改善箇所説明図

改善の内容

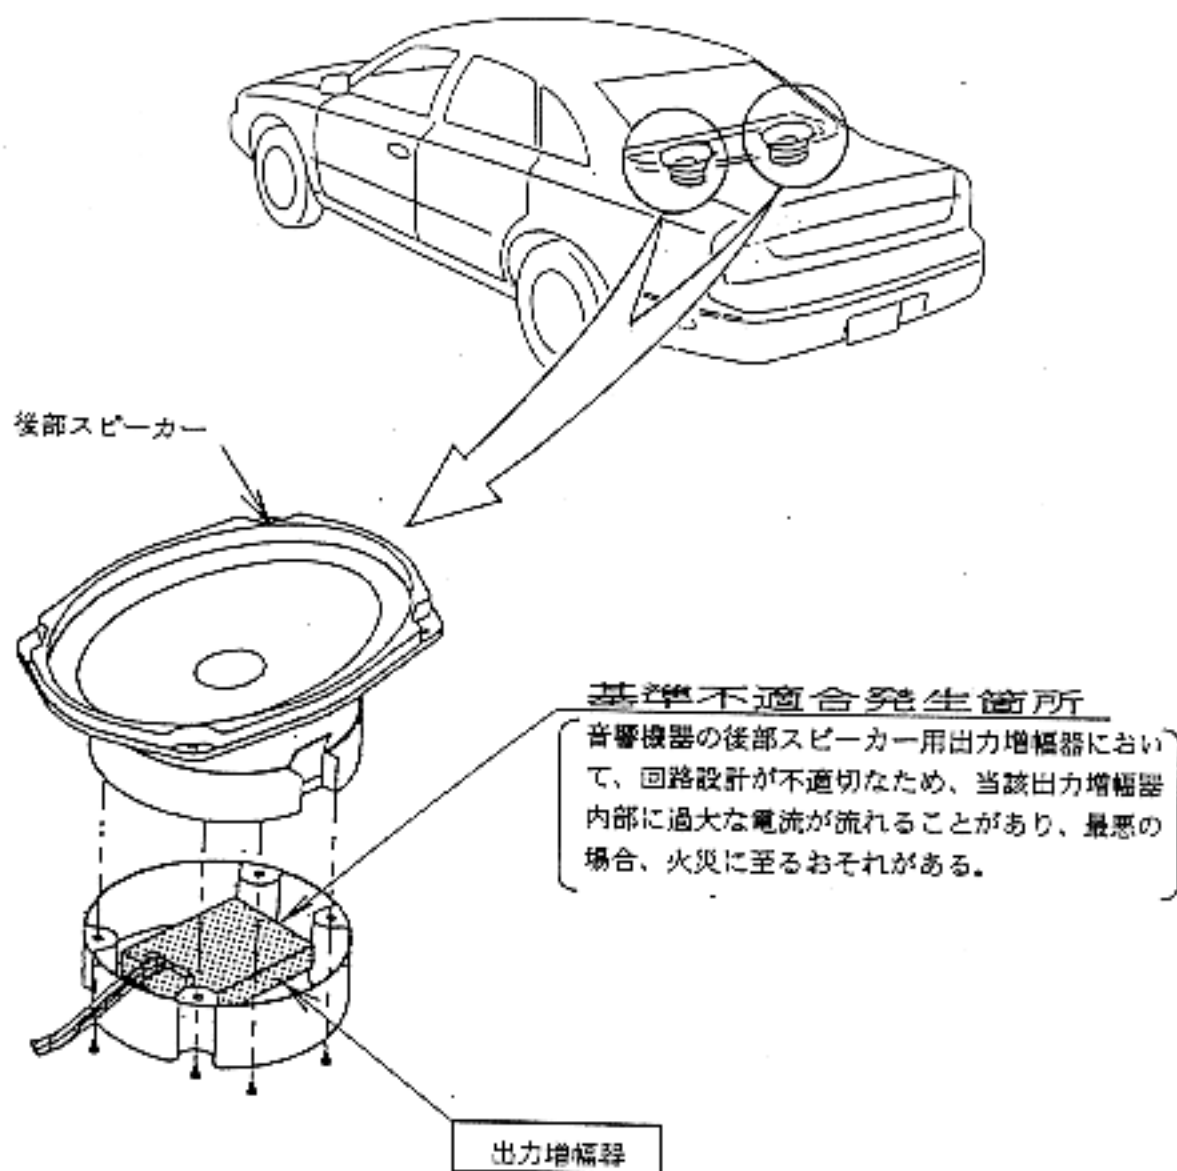
全車両、当該出力増幅器を対策品と交換する。

識別：エンジンルームのモデルナンバープレートの上に黄色のペイントを塗布する。
